**Avis délibéré de la mission régionale d'autorité
environnementale sur la mise en compatibilité, dans le
cadre d'une déclaration de projet concernant
l'implantation d'une centrale photovoltaïque au sol, du
plan local d'urbanisme (PLU) de la
commune de Saint-Étienne-de-Crossey (38)**

Avis n° 2023-ARA-AUPP-1380

Avis délibéré le 26 mars 2024

Figure 4: Règlement graphique après mise en compatibilité du PLU (source : rapport de présentation)

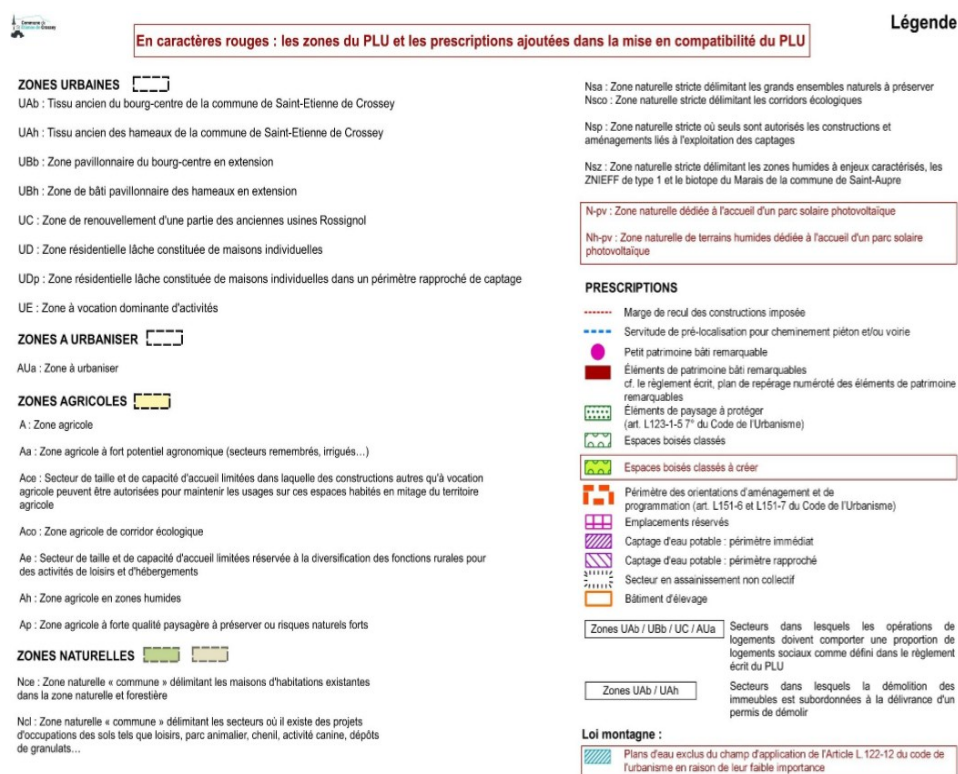
- faire évoluer les orientations du PADD du PLU pour inscrire dans les objectifs la réalisation de ce projet⁵ ;
- faire évoluer les règlements écrit et graphique, notamment en créant deux nouveaux secteurs agricoles « N-pv » et « Nh-pv » (le secteur Nh-pv est réservé aux terrains humides compris dans l'emprise du projet) ;
- modifier des zonages en bordure ouest, sud et sud-est du projet hors secteurs « N-pv » et « Nh-pv » :

- 1 296 m² classés en secteur Ap sont reclassés en secteur Nsz⁶ (ces surfaces sont au contact du secteur Nsz, et font partie des terrains humides identifiés par l'étude d'impact du projet) ;

- 4 591 m² classés en secteur Nsz sont reclassés en secteur Ncl⁷ (ces surfaces sont des terrains artificialisés inclus dans la plateforme de stockage-concassage de matériaux, en activité) ;

- 2 420 m² classés en secteur Ncl sont reclassés en secteur Nsa⁸ (pour mieux protéger les habitats naturels qui y sont relevés) ;
- reporter trois surfaces en eau (deux étangs et une mare) situées à l'est et au sud-ouest du projet de parc solaire sur le règlement graphique du PLU afin de les matérialiser et de les exclure de l'application des dispositions de l'article L.122-12 du code de l'urbanisme ;

- reporter deux espaces boisés classés (EBC), à créer en partie ouest et nord de la zone du projet de parc solaire (1 100 m²), destinés à la réalisation des haies arbustives et arborées ayant vocation à masquer visuellement de la zone du projet ;

- identifier et protéger 7 276 m² d'arbres isolés, en bouquets, et haies arbustives existants (ces éléments arborés doivent servir à masquer pour partie le projet depuis le sentier de randonnée bordant le projet à l'est et au nord ; ils constituent également des habitats et espaces de chasse pour la faune) ;

Figure 6: Emprise de l'ORE (source : rapport de présentation)

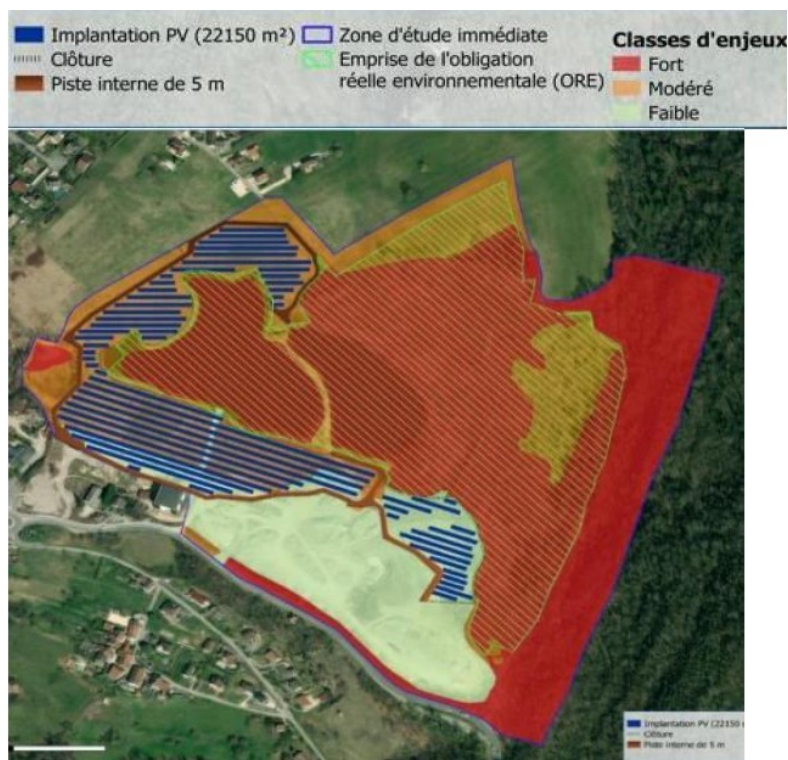
À noter qu'une Obligation Réelle Environnementale (ORE) d'une surface de 14 ha et d'une durée de 30 ans sera mise en place autour de la zone du projet afin d'assurer une pérennité des me-

sures de restauration et de gestion. Elle devra permettre de préserver les habitats et la faune ainsi que des espaces non artificialisés à compter du démarrage des travaux du parc solaire et pendant toute la durée d'exploitation du parc jusqu'à son démantèlement. Les mesures de compensation demandées, notamment à l'issue de l'instruction de la demande de dérogation « espèce protégées », seront gérées d'après l'auteur de l'étude préférentiellement dans le périmètre de l'ORE. En l'absence de précisions à ce stade sur les caractéristiques des mesures de compensation à prévoir, il n'est pas certain que les surfaces de ce périmètre conviennent et il n'est donc pas exclu que le document d'urbanisme soit amené à être modifié ultérieurement pour adapter ses dispositions réglementaires. S'assurer dès ce stade d'avoir retranscrit au règlement graphique ou écrit du PLU l'ensemble des mesures compensatoires nécessaires à la réalisation du projet de parc photovoltaïque éviterait de conduire ultérieurement des procédures.
